## 委員および一般からのご意見

## 川上ダムのダム長寿命化容量新設の代替案について

## 流域委員会への意見書

## 《 伊賀用水の自流水取水を認めなければならない 》

〈 図—1 〉〔 依那具井堰から大内観測所までの流況観測地点と相関模式図 〕

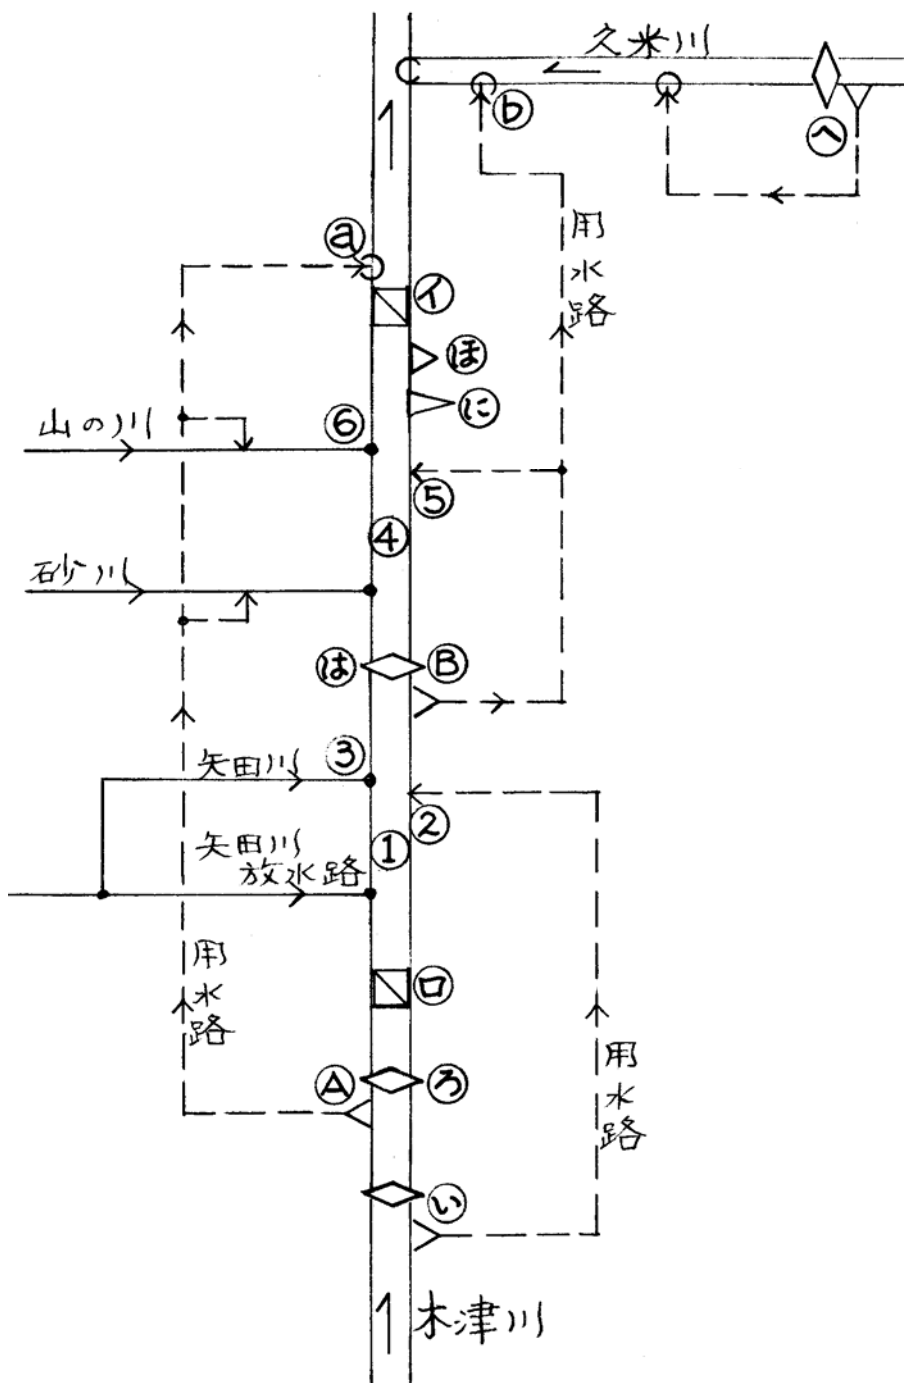
また、近畿地整は大内地点での「河川維持流量」を0.74m<sup>3</sup>/sとしている。これに対し、筆者は《《伊賀用水問題を考える》＝河川管理者回答への反論》〔改訂版 2008年2月17日〕「伊賀利水検討グループ」事務局 浅野隆彦 の中で、5)河川維持流量が大内地点で0.74m<sup>3</sup>/sとされているが、この地点で何故0.74m<sup>3</sup>/sなのか？この明確な根拠を示さなくてはならない。何故0.3m<sup>3</sup>/sでいけないのかを詳細に説明しなければならない。6)大内地点の直後に大内排水樋門があり、大内集落などの還元排水、青蓮寺用水の還元排水などが流れ込んでいる。直に岩根川が合流する。樋門まで2m、岩根川まで200mほどであり、河川維持流量たるものが大渴水年の内、たった一日、僅かの量足りないと言って生息動物にどう影響するものか、根拠ある説明がなされねばならない。……と指摘してきたが、これに対する反論がない。

3)その為、大内地点の低水流路の断面を使い、0.3m<sup>3</sup>/s、0.74m<sup>3</sup>/sの時の水深を示し、これが大渴水年の僅かの日数において、生息動植物にどう影響するものかを検討することにしよう。以上の1)～3)の事項を中心に検討を行い、考えを述べるものである。

〈表—4〉〔三重県企業庁観測流量データから「森井堰」取水可能量の検討〕

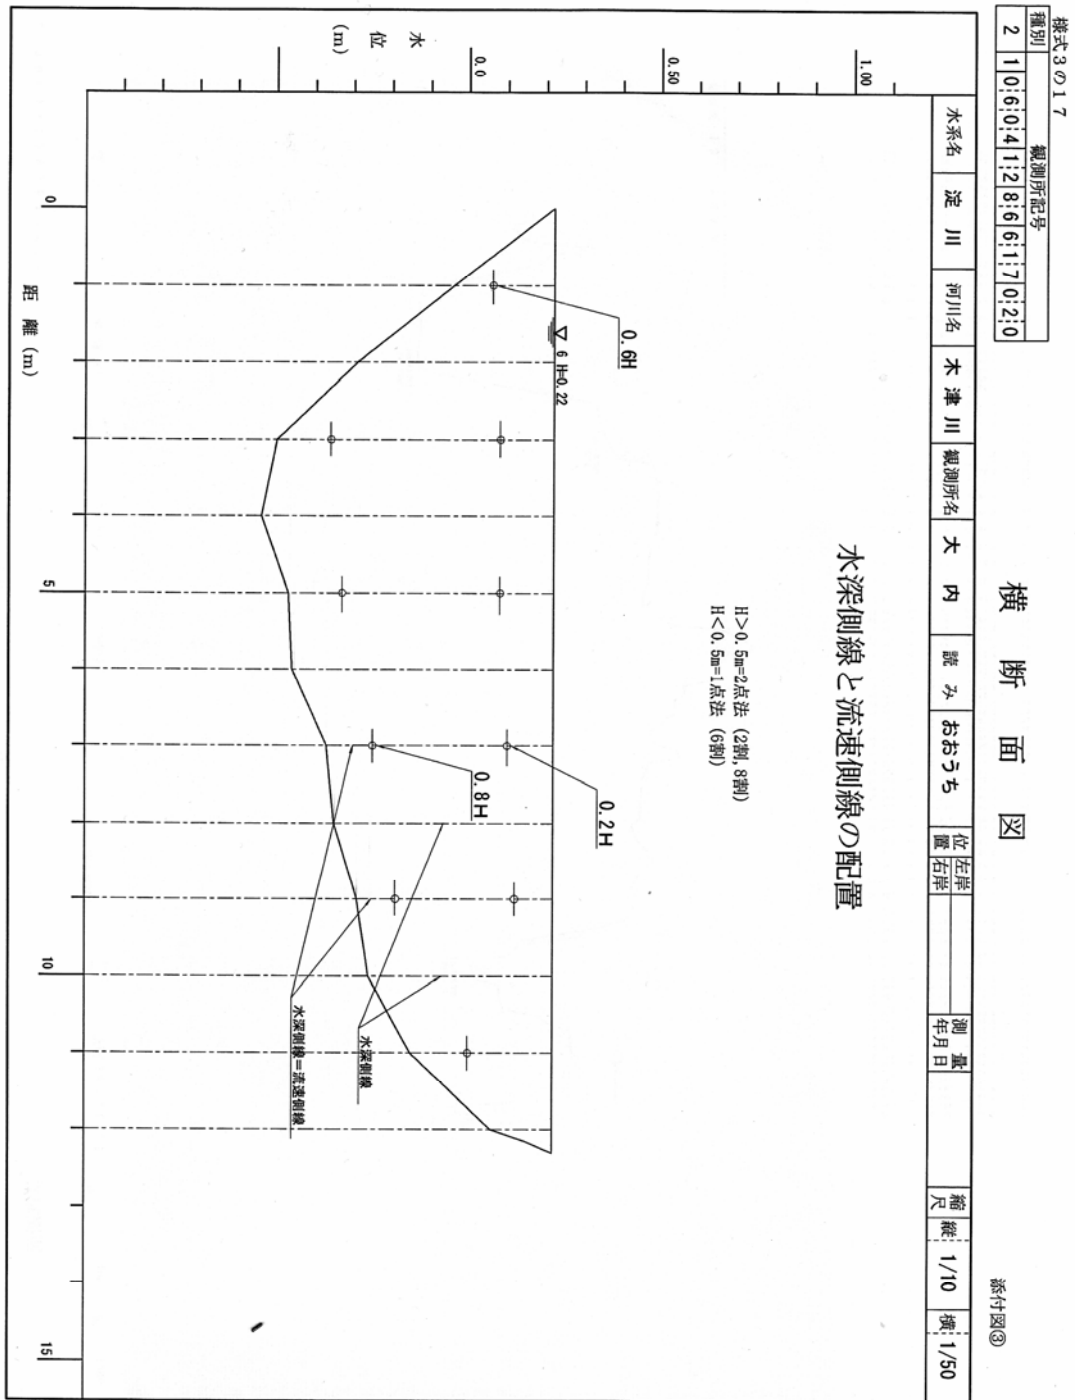
県の手続き後、近畿地方整備局は「木津川流況の見直し」を行い、三重県企業庁或いは伊賀市の0.358m<sup>3</sup>/s全量または大部分水量の「永久水利権」を許可しなければならない。その事は、〈表—3〉からも明らかであったが、この後、「森井堰」地点の流況を見る事に拠って分かる事もあろうと、三重県企業庁の観測流量表の検討を行うものである。

〈 図—3 〉 [ 大内観測所 低水路河道横断面図 S=1/50 ]

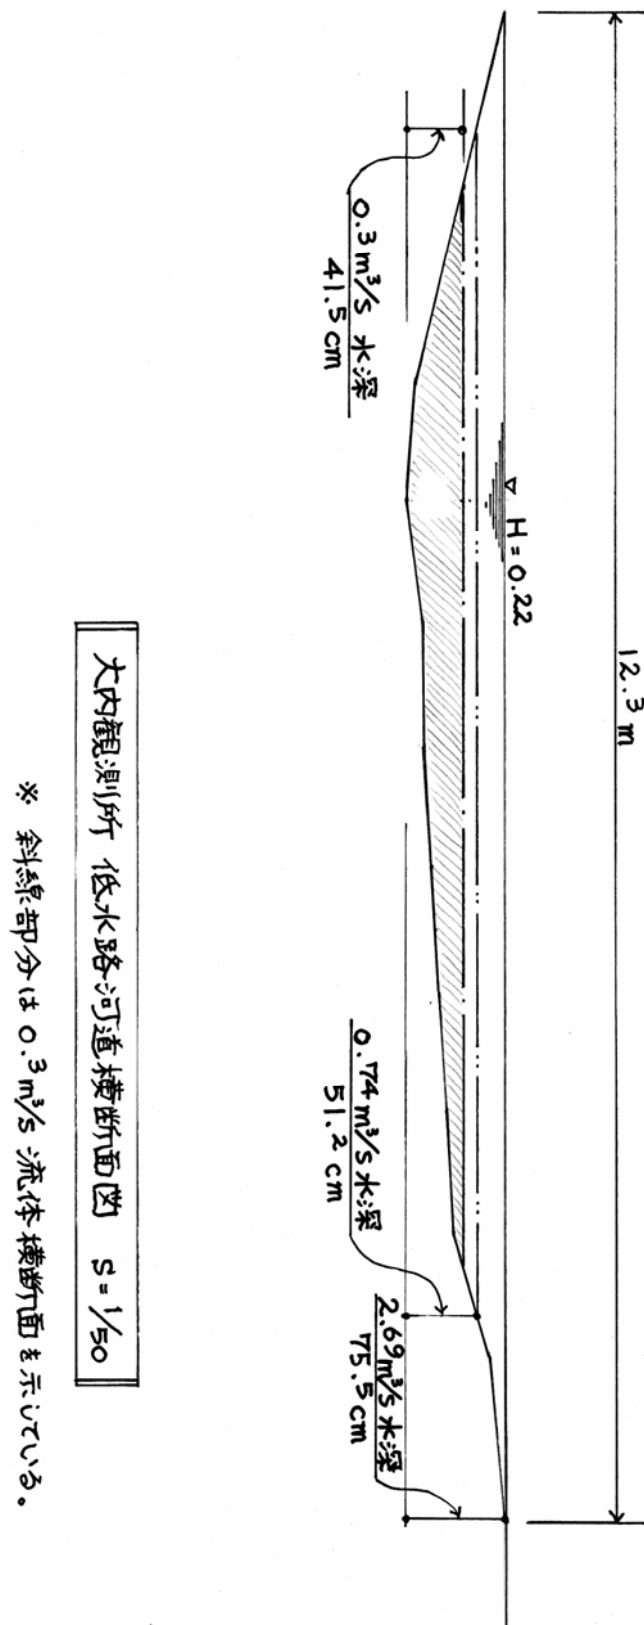
上図より縦・横縮尺を1/50に統一した[ 大内観測所 低水路河道横断面図 ]を次ページに示し、「河川維持流量」0.74m<sup>3</sup>/sと0.3m<sup>3</sup>/s、そして2.69m<sup>3</sup>/sの流体横断面及び水深がどういふものを理解して頂こう。Q=10.35(H+0.29)<sup>2</sup>

こんな僅かな違いが大洪水時に数日あるからと言って、生息動植物にどれ程の悪影響を齎すのか？ 詳細な研究論文を作ってもらわねばなるまい。

この観測地点の僅か2m背後に大内排水樋門があり、大内集落及び青蓮寺用水の排水、猪田統合頭首工からの一部用水の排水などが流れ込む。近畿地方整備局は大内観測所データが大きな欠陥を持っている事も反省しなければならない。
